20150921-RAP-DAEN0849

DEPARTEMENT DE LA DROME
CONFORMITE DES TRAVAUX D'AMENAGEMENT DU CASIER n°11 (partie inférieure)
Société SITA CENTRE EST à DONZERE

INSTALLATIONS CLASSEES POUR LA PROTECTION DE L'ENVIRONNEMENT
Rapport de l'inspecteur de l'environnement

Objet : Installation de stockage de déchets à DONZERE – Conformité, jusqu'à la cote 108 m NGF, des travaux d'aménagement du casier n°11 de la zone de stockage de déchets non dangereux appelée « Extension NORD DONZERE 2 ».

ANNEXE 2 : Casiers n° 10 et 11

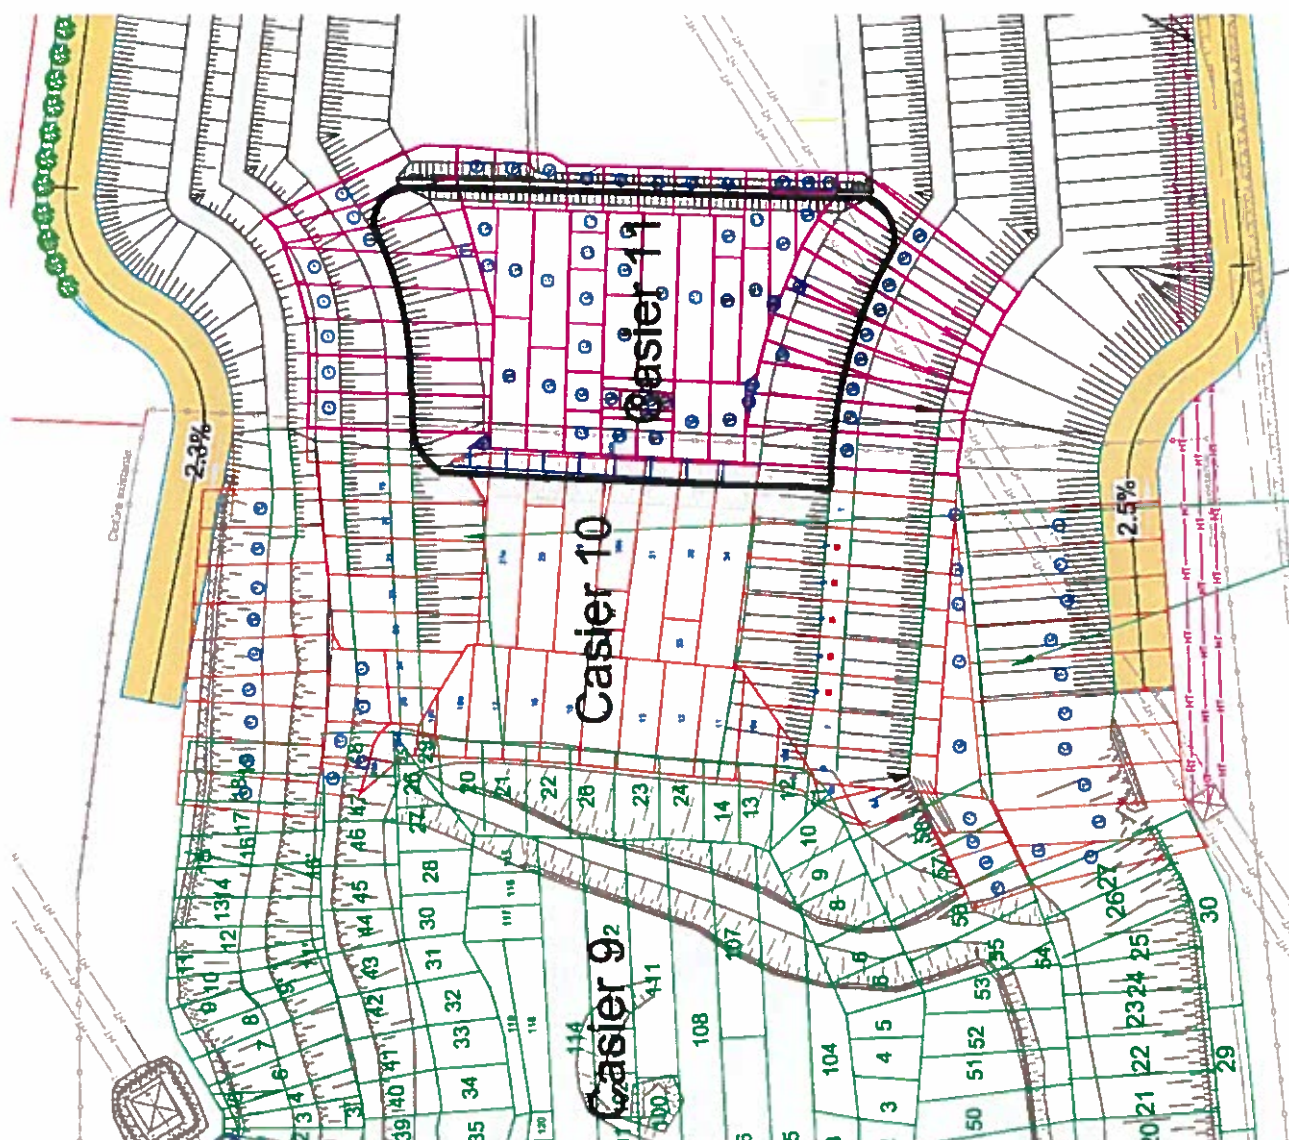
- qu'elle est autorisée à exploiter le casier n°11 jusqu'à la cote 108 m NGF, objet du dossier présenté, visualisé sur le plan en annexe 2 au présent rapport ;
- qu'elle devra impérativement présenter à l'inspection des installations classées, au moins deux mois avant mise en exploitation de la partie supérieure du casier n°11 (au-delà de la cote 108 m NGF), un dossier de fin de travaux d'aménagement portant sur cette partie ;
- que la mise en exploitation d'un nouveau casier (ou partie de casier) ne peut commencer qu'après l'obtention de l'autorisation délivrée suite à l'examen du dossier de conformité des travaux d'aménagement de ce casier.

Vue d'ensemble des zones dont l'aménagement est achevé à ce jour
(en rose pour le casier n°11)
